05/14

Austausch der Zylinderkopfdichtung Mercedes-Benz OM 457 | OM 460

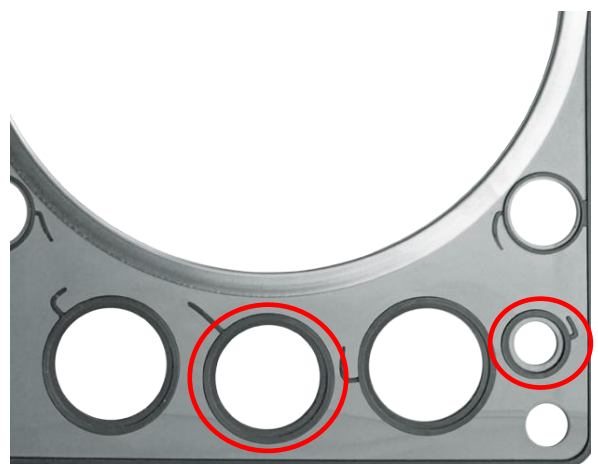
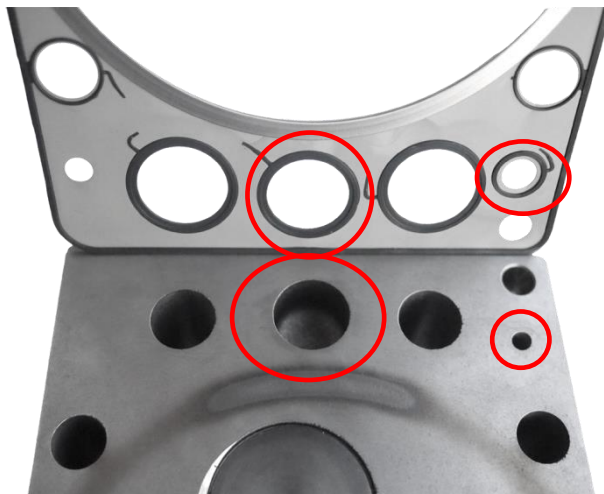
Bis Motornummer 085588 wurden Zylinderköpfe mit glatter Dichtfläche ohne Nuten eingebaut.
(Zylinderkopfdichtung  462.451 - Höhe der elastomeren Dichtprofile: 1,8 mm)

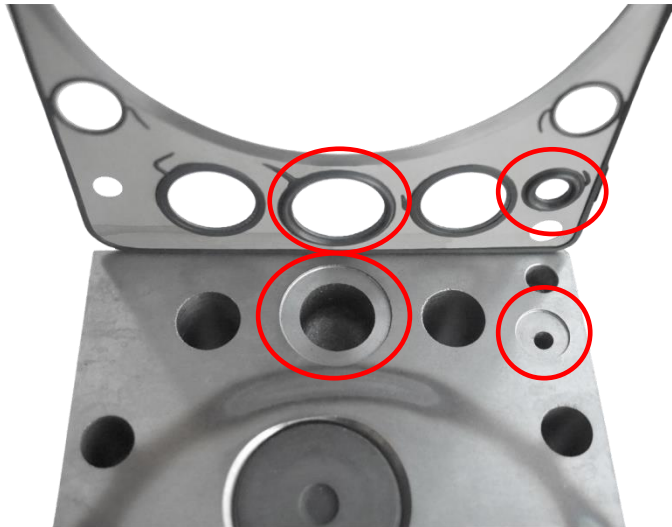
Seit Motornummer 085589 werden modifizierte Zylinderköpfe mit ausgefrästen Nuten um Wasser- und Öldurchgänge eingesetzt.

Bei der passenden Zylinderkopfdichtung wurden die elastomeren Dichtprofile entsprechend erhöht (Zylinderkopfdichtung  462.202 - Höhe der Dichtprofile: 3 mm). Eine Abdichtung ist nur mit dieser Zylinderkopfdichtung möglich!

Achten Sie deshalb vor der Auswahl der Ersatzteile unbedingt darauf, welche Zylinderköpfe verbaut sind und welche Zylinderkopfdichtungen benötigt werden. Zusätzlich sind die Montagevorschriften des Herstellers zu beachten.

- Zylinderkopf mit eingefrästen Nuten und Zylinderkopfdichtung mit erhöhtem Dichtprofil ( 462.202)
- Zylinderkopf ohne Nuten und Zylinderkopfdichtung mit flachem Dichtprofil ( 462.451)
